VYSVĚTLENÍ ZADÁVACÍ DOKUMENTACE č. 2

„Generální oprava pasového vozu PVZ 2500/309“

evidenční číslo zakázky: Z2018-041034

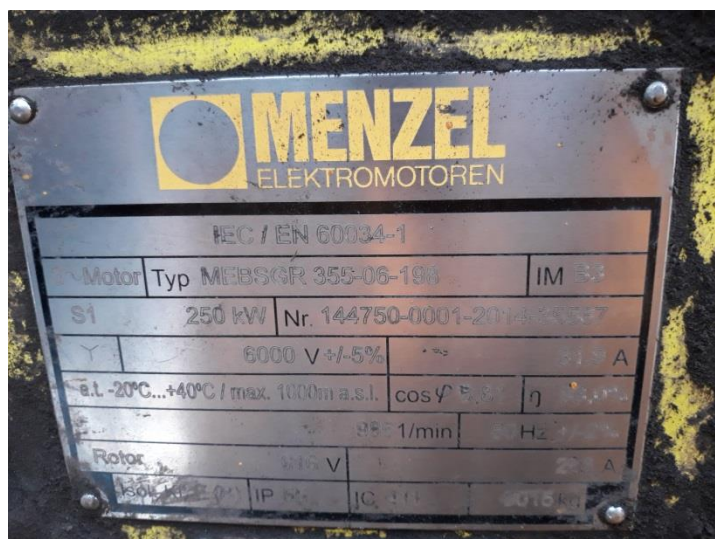
1. Na prohlídce akce GO PVZ 2500/309 VZ byl vznesen požadavek nové dodávky spouštěče SPD3 pro pohon 6kV/250kW.

Požadujete spouštěč pro výkon 500kW nebo máme navrhnout na 250kW (adekvátní pro VN pohon)? Parametry původního spouštěče viz příloha.

ad 1) Zadavatel požaduje dodat nový spouštěč SPD3 pro pohon 6kV/250kW. Pro informaci Zadavatel přikládá fotografii štítku motoru pohonu vykládacího pasu:

BLOKOVÉ SCHEMA KAMEROVÉHO SYSTÉMU NA PVZ 309

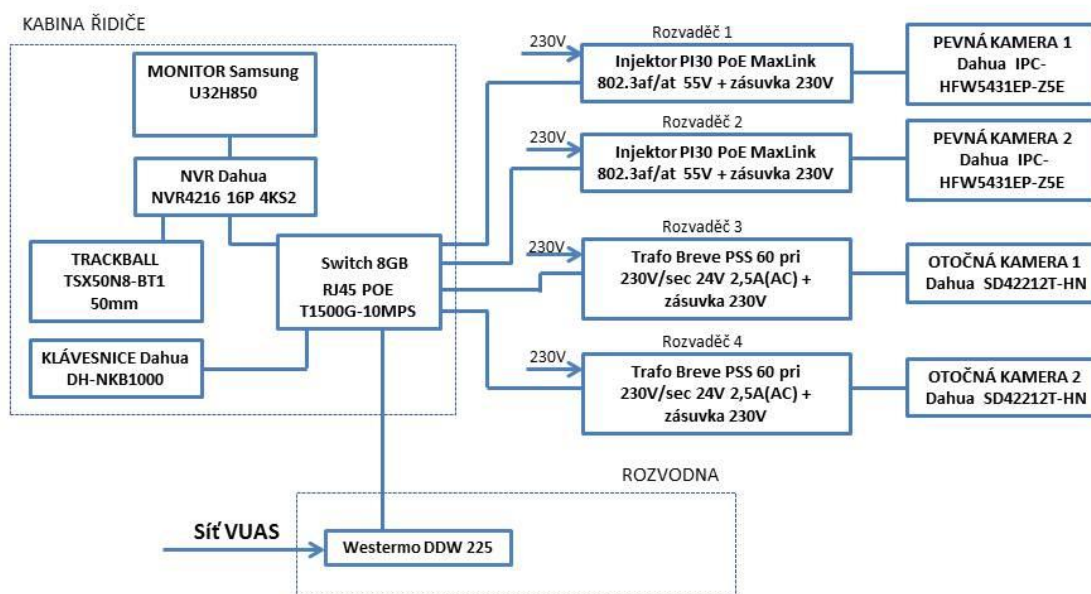
3. Aktualizace zadání kamerového systému.

ad 3) Zadavatel požaduje dodání kamer v počtu 4 ks, z toho v provedení otočném (2ks) a v provedení pevném (2ks). Požadované rozmístění kamer je následující:

1. Na špičce vykládacího pasu – otočné provedení (podle směru natáčení výložníku)
2. Do svodky vykládacího pasu – pevné provedení
3. Do svodky nakládacího pasu – pevné provedení
4. Pojezdová – otočné provedení (směřuje na kabel 6 kV)

Zadavatel přikládá blokové schéma zapojení kamerového systému včetně typů kamer:
